**Codice procedura (ID\_VIP/ID\_MATTM) 10143 - Progetto per la realizzazione di un impianto eolico denominato "Leverano", costituito da 6 aerogeneratori di potenza nominale di 7,2 MW, per una potenza complessiva d'impianto pari a 43,2 MW, da realizzarsi nei comuni di Veglie (LE) e Leverano (LE), con opere di connessione alla RTN ricadenti anche nei comuni di Copertino (LE) e Nardò (LE) (cod. MYTERNA n. 202200319).**

OGGETTO: **Osservazioni** ai sensi dell'art. 24 comma 3 del D.Lgs.152/2006

**Codice procedura (ID\_VIP/ID\_MATTM) 10143**

Figura 1. Mappatura delle aree idonee, compatibili e sensibili (Scenario 4.4.1. Parte 3 – PPTR).

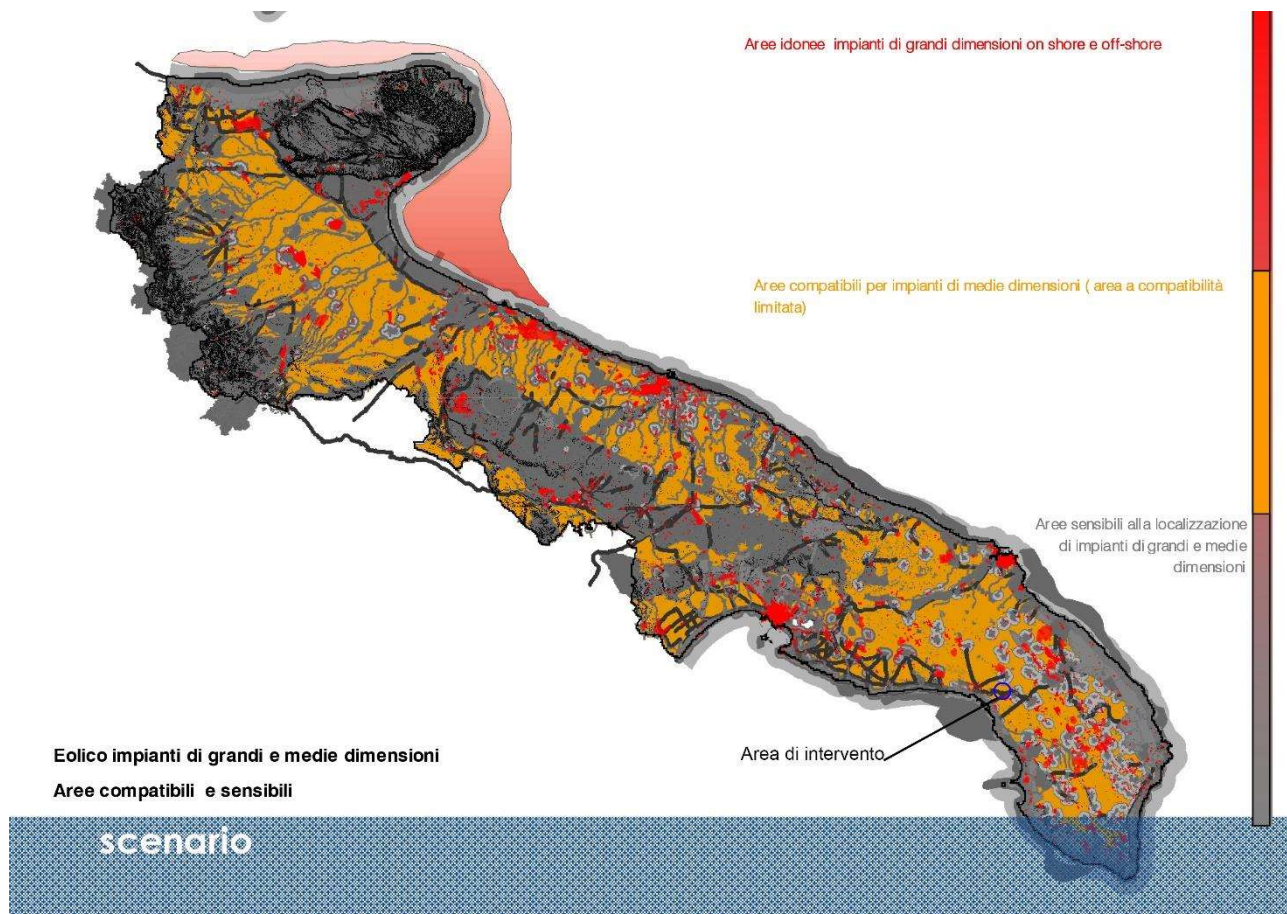
Osservando la Figura 1, emerge che l’area in oggetto (cerchiata in blu) è compatibile con i soli impianti di medie dimensioni (area a compatibilità limitata), cioè quelli con aerogeneratori di potenza compresa tra i 50 kW e 1 MW. Il progetto in esame, essendo caratterizzato da impianti di grossa taglia (aerogeneratori con potenza di 7,2 MW) è pertanto incompatibile con l’area di intervento.
